議案第 1 1 2 号

川崎競輪場メインスタンド耐震補強その他工事請負契約の
変更について

資料 2 川崎競輪場メインスタンド耐震補強その他工事の設計変更
について

平成 2 7 年 6 月 1 0 日

<柱・梁の変形能力を確保するための耐震スリットについて>

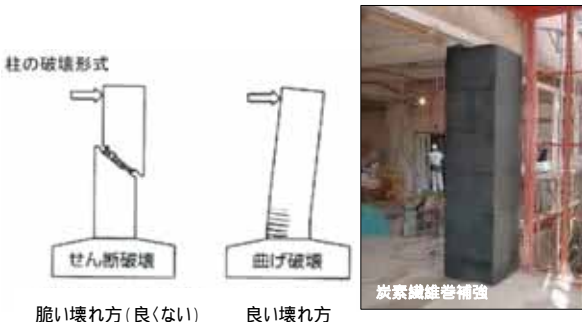
(2) 一部耐震工法(構造スリット等)の変更

約1億2千8百万円

耐震スリット施工前調査時

埋設配管を避けてスリットを施工するために、内装材や家具類を撤去したうえで、実施したレントゲン探査費用が増加

耐震スリット施工時

電子機器への影響を考慮し、より水の使用量が少ない新しい認定工法(AWAT工法)に変更

天井内埋設配線・配管撤去時

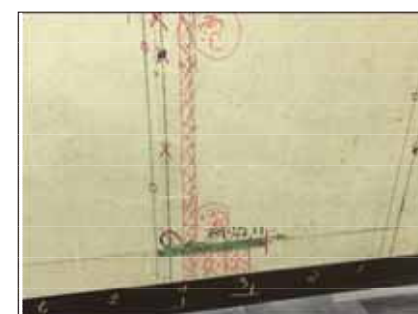
(1) 配線・配管類の切回し等の増加

約2千9百万円 (電気設備)
約2千7百万円 (機械設備)

天井内埋設配線・配管調査時

(設計時) 目視可能な限りの調査を行ったが、部分的な調査では、配線・配管類が使われているかどうかの判別は困難

(工事中) 建築物が古く改修を重ねていることから、竣工当時から配線・配管類が煩雑に残る
